DOCUMENTATION DE SERVICE RECEPTEUR TYPE

1.5. N° 349 (R.183) 8/IO/46 - J.V.

Cadran du __ _ RA-538_U

Modification du circuit d'accord en ondes courtes

FIG. 1

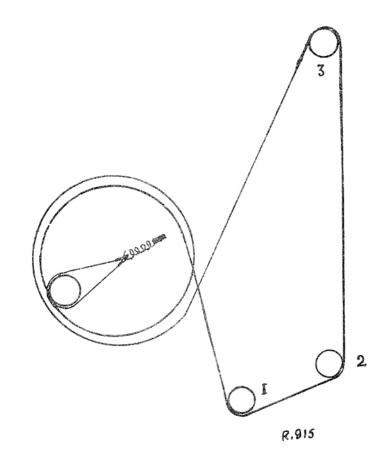
Un certain nombre de récepteurs du type RA 538 v a été équipé avec un cadran portant le N° de code : FK 903 391.

En cas de remphacement, le cadran FK 903 391 étant épuisé, nous fournissons un autre cadran référence: FK 903 540.

L'étalonnage en longueur d'onde des deux cadrans est inentique à l'exception de la graduation qui est inversée. Il faudra donc modifier de la façon suivante l'entraînement du C.V. d'après le schéma ci-dessous.

retourner la petite poulie N° 3, meuler le sertissage fixant l'axe de la poulie, retirer l'axe, introduire un nouvel axe, en sens inverse, dan le poulie, sertir l'axe sur le support du cadran, du même côté que l'ancien, suivant la figure N° 2.

Le numéro de code de l'axe à remplacer est : FK 702 850,

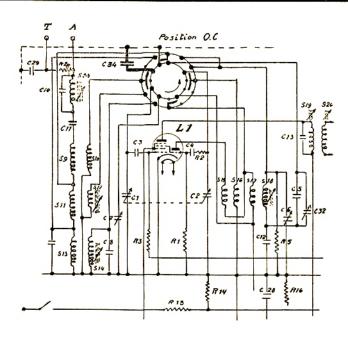
Afin de faciliter le réglage en début de gamme O.C. (18 Mc) un condensateur C34 est monté sur le combinateur pour être branché en parallèle sur la self S10.

Le condensateur C7, qui était initialement en permanence sur le condensateur variable, est branché maintenant sur le combinateur de telle sorte qu'il est déconnecté en O.C.

Le nouveau condensateur C₃₄ est différent selon le condensateur variable dont est équipé l'appareil :

24 pF (pour C.V. « R.T. » FK 804 810). No de Code : 48 406 99/24 E.

33 pF (pour C.V. « Arena » FK 501 670). No de Code : 48 406 99/33 E.
